## Werfverslag 23 voor project: Zwaluwenlaan 15 | 8430 Middelkerke (BE)

Residentie Aton: renovatie voor- en achtergevel

Nummer: 1070RAW-23

Datum: donderdag, 28 maart 2024

21.9

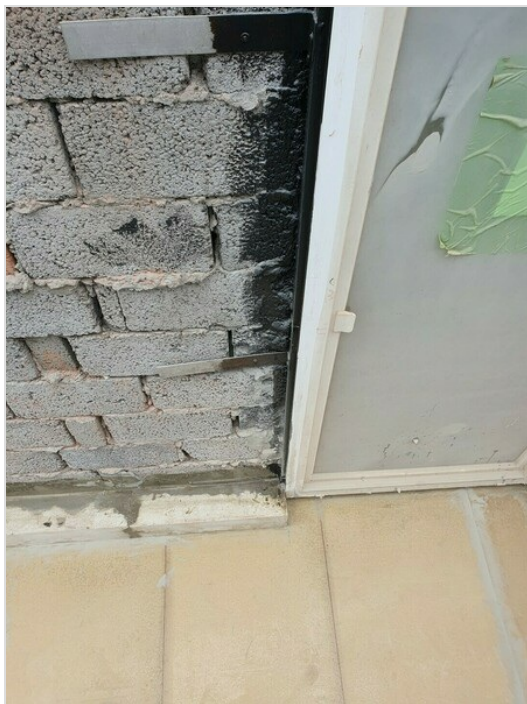
Graag productietekeningen bezorgen ter nazicht.

We bemerken dat niet alle doken voldoende afgedicht zijn. Deze dienen uiterlijk voor opstart crepi afgedicht te zijn.

Aannemer stelt dit voor opstart crepi op orde te brengen.
